Schneid- und Schnittzelgerät
0 712 503 001 zu Neuzeit II

Saftzentrifuge
0 712 001 005 zu Neuzeit I
0 712 500 001 zu Neuzeit II u. III
0 712 500 002 zu Neuzeit II u. III
0 712 500 007 zu Neuzeit II u. III (UL)

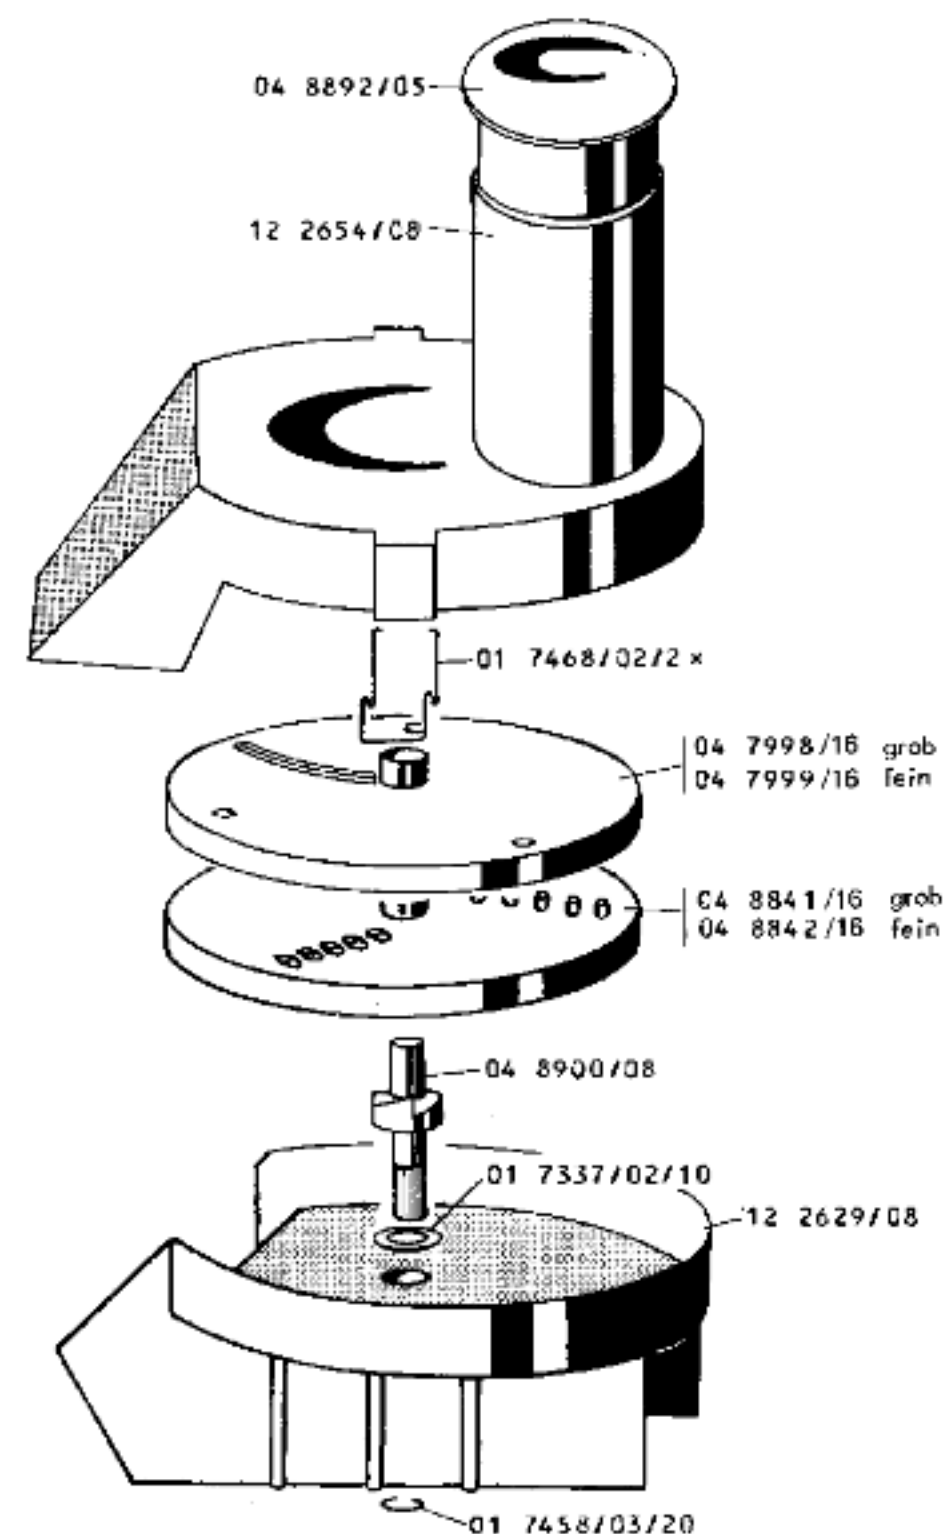
x Feder paßt zum geänderten Gehäusesteil 12 2629 nicht. Es ist möglich, die Feder im Gehäuseoberteil 01 7468 um ca. 8 mm tiefer zu setzen und etwas nachzubiegen.
Spring does not fit in modified cover 12 2629. Spring in housing cover 01 7468 can be shifted down by appr. 8 mm and can be bent into correct shape.
Le ressort ne va pas avec le recouvrement modifié 12 2629. Le ressort dans le recouvrement, 01 7468, peut être déplacé de 8 mm et peut être plié dans une forme correcte.
